Corredor vial Villavicencio –Yopal

Contrato de Concesión N° 010 de 2015

Modificaciones de la Licencia Ambiental de la Unidad funcional 1

Resolución 1660 del 1 de agosto de 2023.

Detalle Box Culvert para paso de fauna.

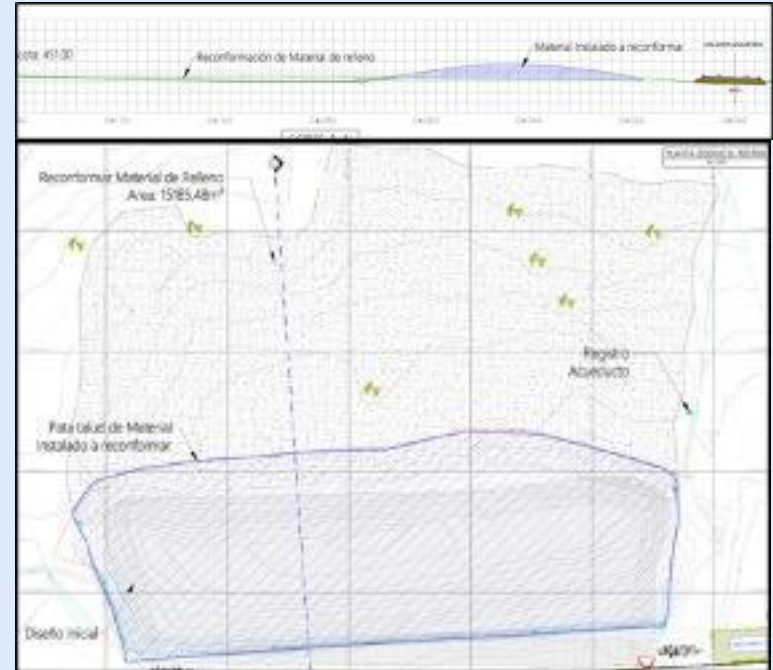
Adecuación de la estructura de paso de fauna (ampliación de obra A36).

Ampliación obra hidráulica A-R-0

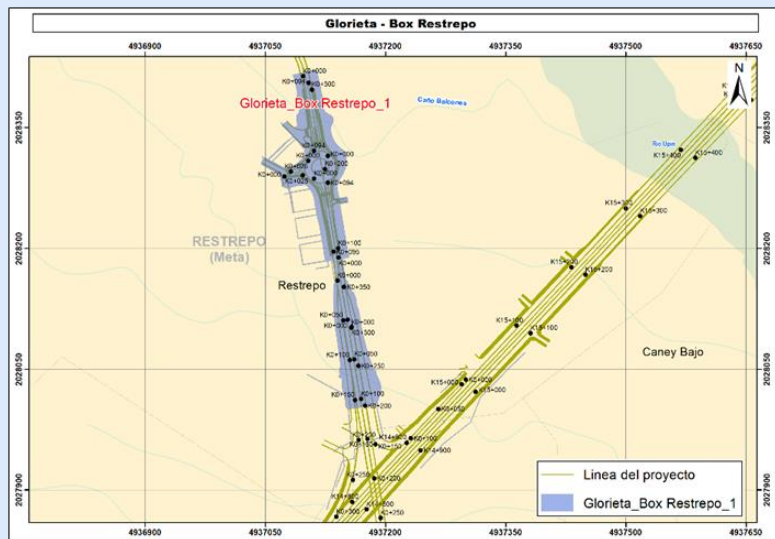
Ajuste del diseño de 8 obras (A0, A21, A36, A-R-0, A-R-2, A61, A68, A68B).

Reemplazo o la prolongación de estructuras hidráulicas existentes para el drenaje entre calzadas y su entrega a obras transversales de cada una de las zonas donde se proyectan.

Modificación del diseño geométrico del paso Cumaral, por cambio de perfil V20.

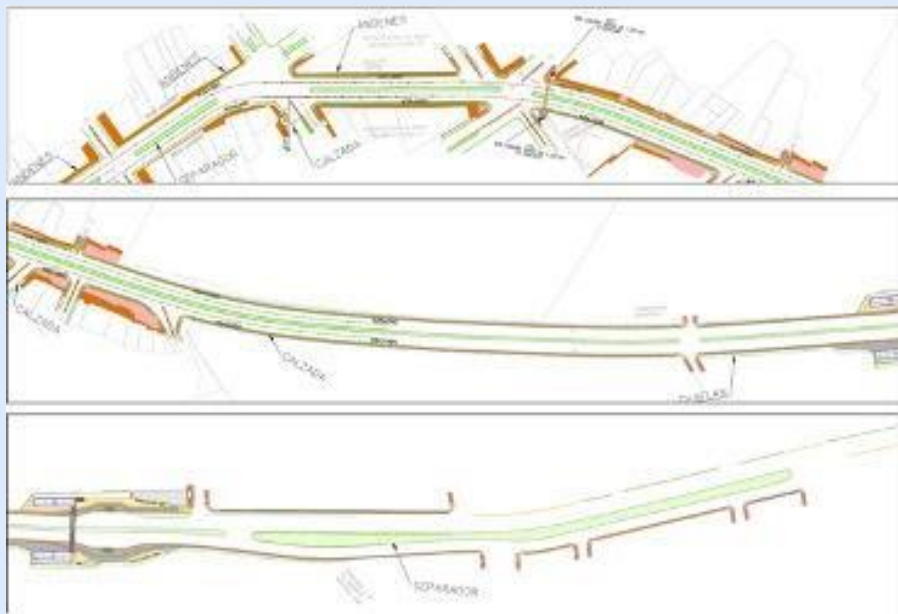
Diseño desde el K23+400 hasta el K24+100.

Diseño desde el K24+500 al K25+028.
